国立研究開発法人日本原子力研究開発機構大洗研究所（南地区） 高速実験炉原子炉施設「常陽」の新規制基準適合性審査の状況 —有効性評価に用いる解析コードの妥当性—

令和4年2月24日
原子力規制庁

高速実験炉原子炉施設「常陽」のBDDBの有効性評価に用いる解析コードの妥当性

SIMMERコードによる有効性評価解析結果の要素評価による検討

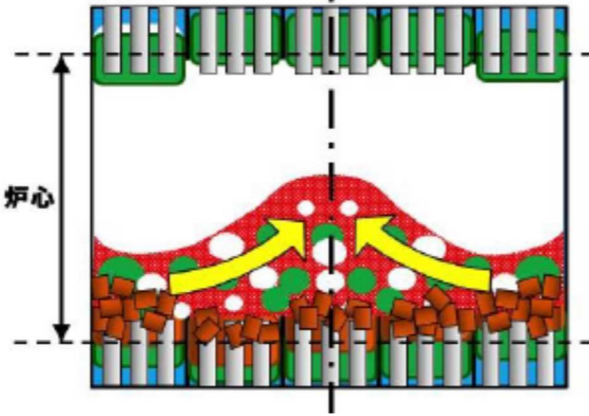
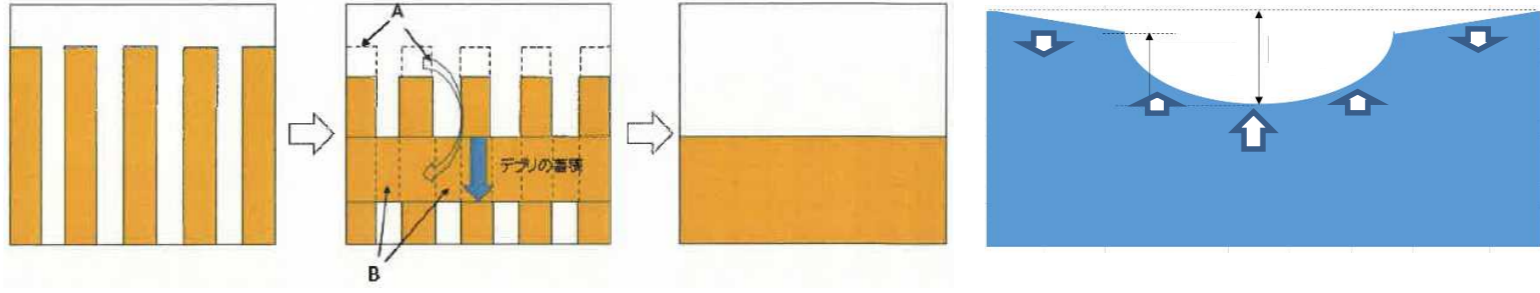
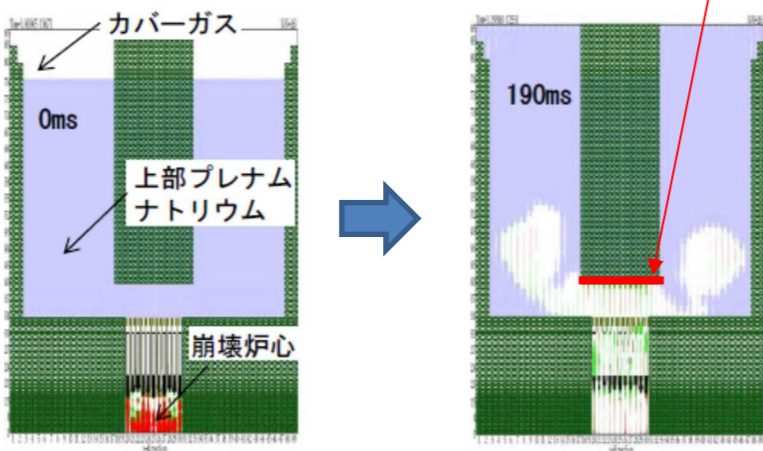
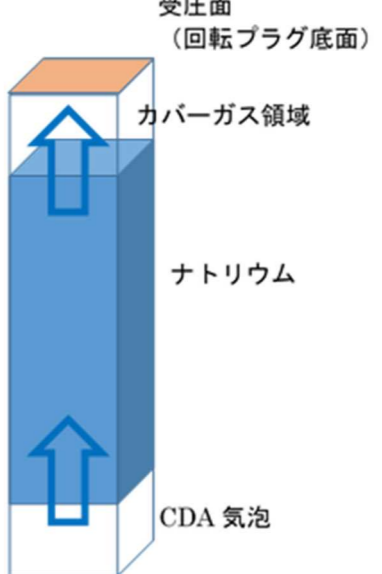
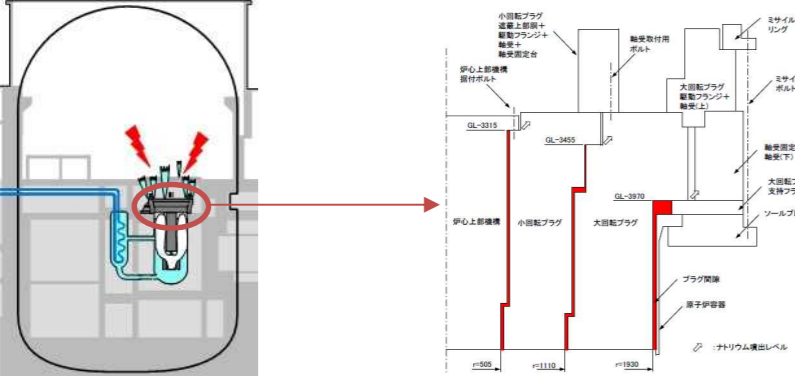
一方、申請者は、SIMMER-Ⅲ及びSIMMER-Ⅳコードについて、解析条件として大きな保守性を想定することにより、取り扱う現象そのものの不確かさや検証実験の制約を包絡する保守的な評価を実施したとしているが、審査チームにおいて申請者の有効性評価結果が不確かさを包絡しているかを確認するため、原子力規制庁において、以下の要素評価を実施し、追加の検討を行うこととしたい。(添付3参照)

(1) 溶融炉心の凝集による即発再臨界に伴う放出エネルギー評価

(2) 放出エネルギーをもとにしたナトリウム噴出量評価

炉心構成物である MOX 燃料及び炉心構造材（スチール）を対象に、損傷炉心物質の代表的な凝集挙動（重力による炉心崩壊、スロッシングによる揺動等）を仮定して、モンテカルロコードにより「反応度挿入率」を評価する。得られた反応度挿入率を基に、1点炉近似動特性解析により、即発再臨界に伴う「放出エネルギー」を評価する。

(1) で得られた放出エネルギーを基に、1次元評価体系により冷却材ナトリウム中の CDA 気泡（燃料、ナトリウム、炉心構造材の混合蒸気）の膨張及び凝縮の過程を経て変換された「機械的エネルギー」及び「機械的エネルギーへの変換割合」、並びに原子炉容器上部構造及び回転プラグ底面に発生する圧力及び変位を評価するとともに、原子炉容器から原子炉格納容器内に放出される「ナトリウム噴出量」を評価する。

図5 ULOF及びUTOP炉心損傷後の遷移過程における「常陽」実機で想定される現象と解析上の取扱いの比較

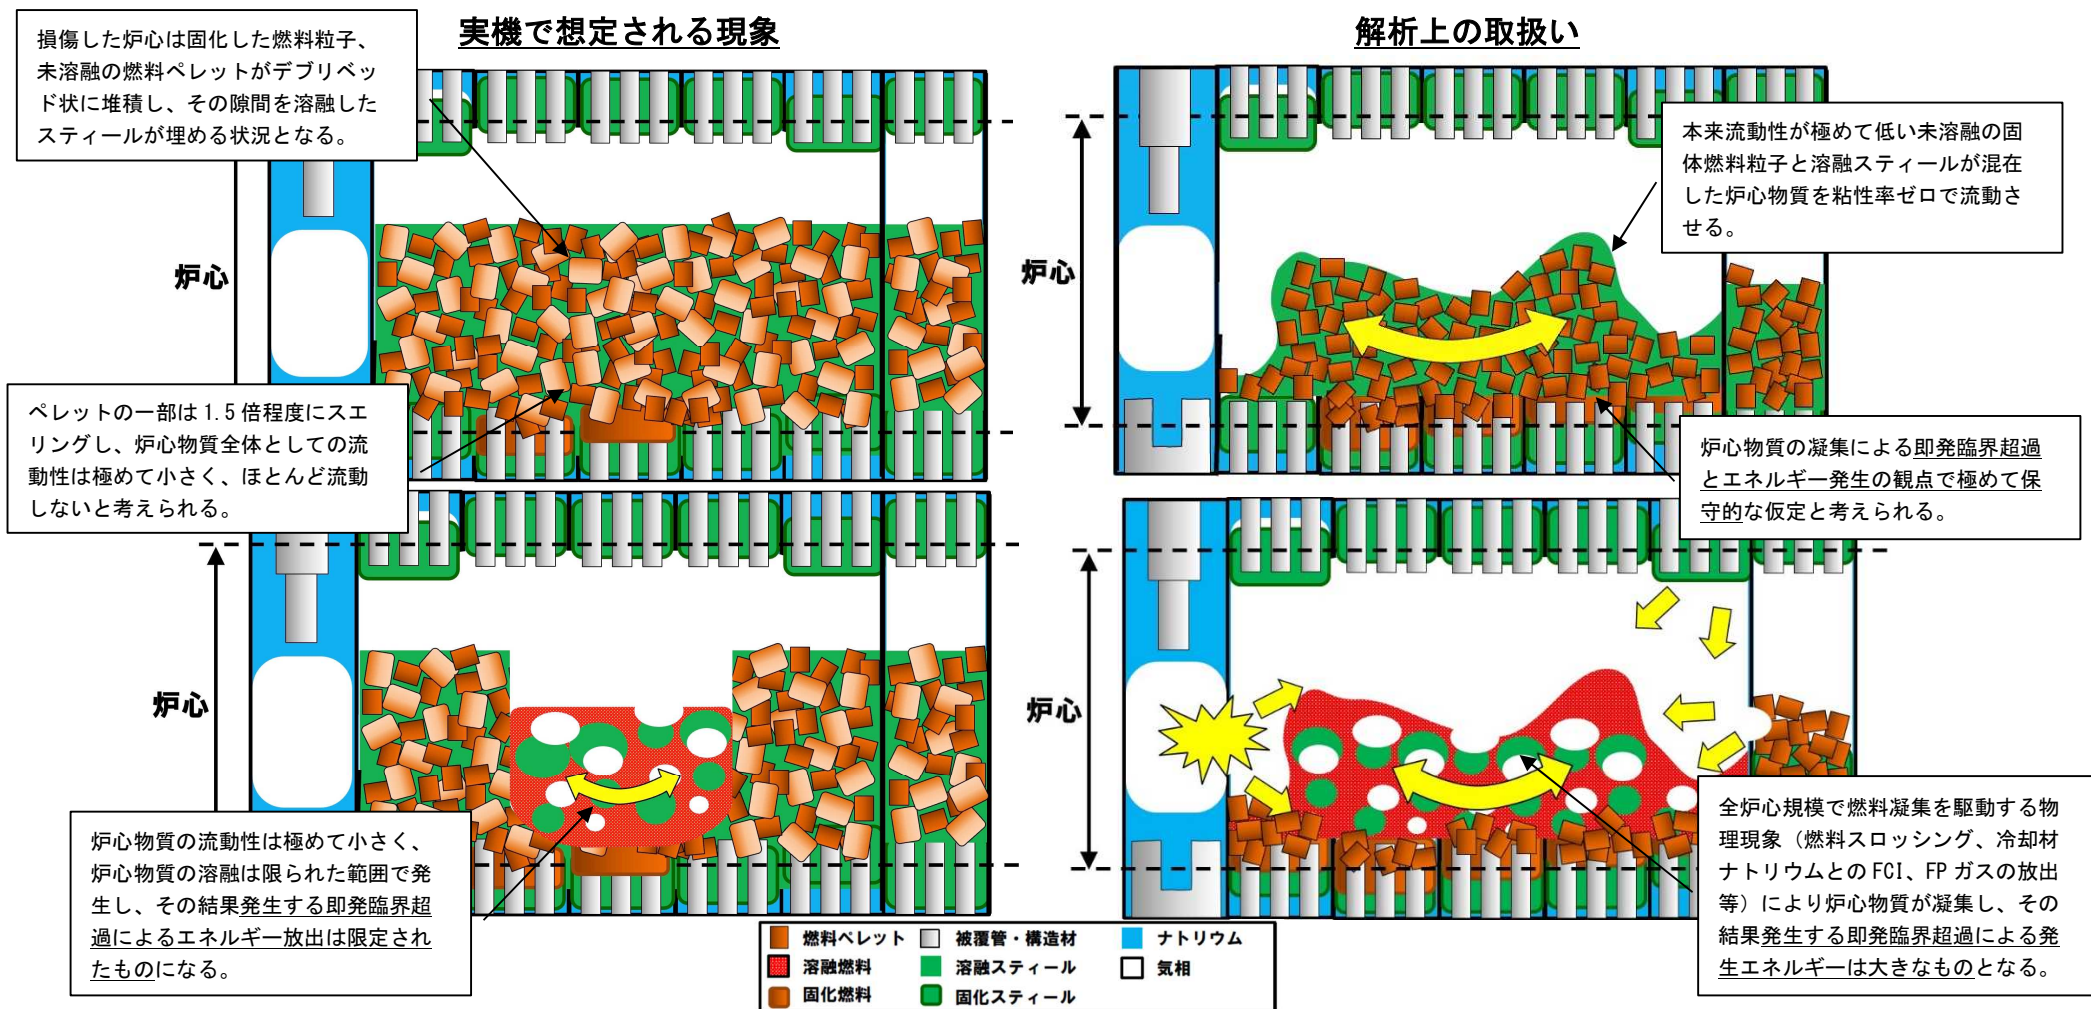
- ① 未熔融の固体状の燃料物質の移行挙動を大きくとる想定や、損傷炉心物質の流動方向を制限する想定が、損傷炉心物質の流動性から見ても、「常陽」の炉心の特徴を考慮して、保守的な想定であるか説明すること。
- ② 損傷炉心物質を凝集させる駆動力としては FCI、スチールの蒸気圧力、核分裂生成物（以下「FP」という。）ガス圧力が考えられるが、損傷炉心物質の凝集には、圧力の大きさのみでなく、圧力が発生する場所や発生時期にも依存すると考えられるので、これらの影響を感度解析により確認すること。
- ③ 2次元軸対象解析体系による炉心損傷評価では、炉心中心に向けた燃料凝集が発生しやすくなるようにし、炉心径方向及び炉心下部への損傷炉心物質の流出を無視することにより保守的な条件設定とする説明をしているが、保守的な条件設定の積み上げだけでなく、上記②のように、炉心内の流動状態の差が炉心平均燃料温度に与える影響についても確認すること。

このため、審査チームからは、ナトリウム冷却型高速炉の炉心崩壊事故における即発臨界超過時のように、炉心物質の配位が空間的に大きく変化する状況では、燃料凝集量と凝集速度に応じた正反応度とフィードバック反応度に依存して放出エネルギーや放出速度が決まり、原子炉出力が急速に変化するため、こういった炉心状況に対しても、適切に核的挙動を評価できるかを指摘し、対応を求めた。

- ① 起因過程後、遷移過程初期から損傷炉心物質が凝集して即発再臨界によるエネルギーを放出するまでの期間における炉心損傷状態は、現実的には、炉心損傷の進展とともに崩落した燃料ペレットが長時間にわたり緩慢な加熱速度により昇温されるため、実験的知見に基づけば、大規模なスエリングが発生し、スエリングした未熔融の燃料ペレットとその間隙を熔融スチールが満たしている炉心熔融プールを形成した状態となり、少なくとも炉心高さの約 70%程度が占められると予想され、この炉心熔融プールは流動性が極めて低い状態（全炉心規模のスロッシングが起こりにくい状態）にあると考えられる。この場合の現実的な遷移過程の事象推移としては、核発熱による炉心中心付近の熔融で引き起こされる限られた範囲でのスロッシングや燃料凝集に留まり、その結果発生する即発臨界超過に伴う発生エネルギーは限定されることが考えられる。

- ② 上記①で考えられる現実的な遷移過程の事象推移を踏まえ、SIMMER-Ⅲ又はSIMMER-Ⅳによる解析においては、損傷炉心物質が形成する炉心溶融プールが全炉心規模でスロッシングし、燃料凝集による即発再臨界超過に伴う発生エネルギーを現実よりも大きく見積もるため、
- a) 現実的には固体状態で炉心底部に沈降すると考えられる未溶融の固体状の燃料物質に対しても、溶融スチールと同様に流動性を持たせ、損傷炉心物質が粘性率ゼロで流動する、

- b) 燃料ペレットのスエリングを考慮せず、100%製造時密度で沈降するものとして、炉心内の自由空間を大きくとる、
- 想定とするケースを基本ケースとして選定する。
- ③ 上記②を前提条件として、SIMMER-Ⅳによる3次元解析体系においては、損傷炉心物質の対角位置において、1箇所又は2箇所同時の炉内FCIの発生により損傷炉心物質の移動・凝集を考慮し、その発生タイミングを変えて即発再臨界超過に伴う炉心平均燃料温度に関する感度解析を実施し、最も炉心平均燃料温度が高く評価されたケースを不確かさケース1として選定する。

- ④ 上記②を前提条件として、損傷炉心物質の凝集を促進させるための流動性の想定については、SIMMER-Ⅲによる2次元軸対象解析体系として損傷炉心物質の周方向流れを無視し、損傷炉心物質の移動方向を径方向及び鉛直方向の流れに制限することで損傷炉心物質を凝集しやすくする保守的なケースを不確かさケース2として選定する。

- ⑤ 上記④の不確かさケース2において最大の炉心平均燃料温度を評価しているが、常陽の溶融炉心挙動は、損傷炉心物質の流動が出力変動を生起し、その出力変動がその後の損傷炉心物質の流動に影響を与えるという自己再帰的な現象である。このため、損傷炉心物質が凝集して即発再臨界を超過すれば指数関数的に出力が上昇するため、損傷炉心の初期状態の微少な違いで出力変動が生じるといった鋭敏性を有する非線形性挙動であることを踏まえ、その影響を評価するために、初期状態の微少な違いを与えた多数の解析を実施し、統計的な検討により炉心平均燃料温度が最も高い解析ケースの結果を採用した。

以上を確認できたが、審査チームとしては、申請者が考えるSIMMER-Ⅲ及びSIMMER-Ⅳによる損傷炉心物質の凝集を促進するための想定に保守性があることを確認するため、原子力規制庁において、損傷炉心物質の凝集挙動及び即発再臨界に伴うエネルギー放出といった、個別の物理現象の要素ごとに評価（以下「要素評価」という。）を実施し、申請者の解析結果と比較及び考察を行うこととしたい。
